Keuringsverslag van een elektrische laagspanning- en zeer lage spanningsinstallatie

NIET CONFORM

Straatnaam Koning Albertstraat
Huisnummer 18
Busnummer
Postcode 1600
Gemeente Sint-Pieters-Leeuw
Land België

Controlebezoek van een huishoudelijke installatie volgens (KB 08/09/2019) - AREI Boek 1- 6.5. en 4.2.4.3.

Afbeelding schakel- en verdeelbord:

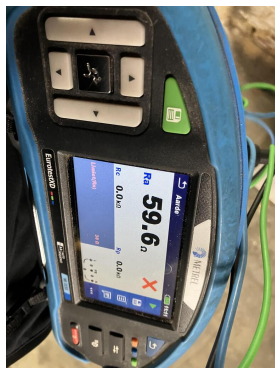
15.02 De aanduiding van de stroomkringen en/of apparatuur, aansluitklemmen, enz dient aangebracht of vervolledigd te worden. (Boek 1 Onderafdeling 3.1.3.1. en 3.1.3.3.A. en 5.1.6.1)

15.02.01 Elke elementaire stroombaan moet met een hoofdletter aangeduid worden. Elk lichtpunt, contactdoos, moeten genummerd worden in volgorde gezien vanaf de beschermingsinrichting tegen overstroom. (Boek 1 onderafdeling 3.1.2.1.)

15.09 De genaakbare, naakte onder spanning staande delen zijn onvoldoende afgeschermd. (Boek 1 Afdeling 5.1.4. en 4.2.2.3.)

15.13 De nominale spanning dient duidelijk vermeld te worden op een oordeelkundig gekozen plaats. (Boek 1 Onderafdeling 3.1.3.3.)
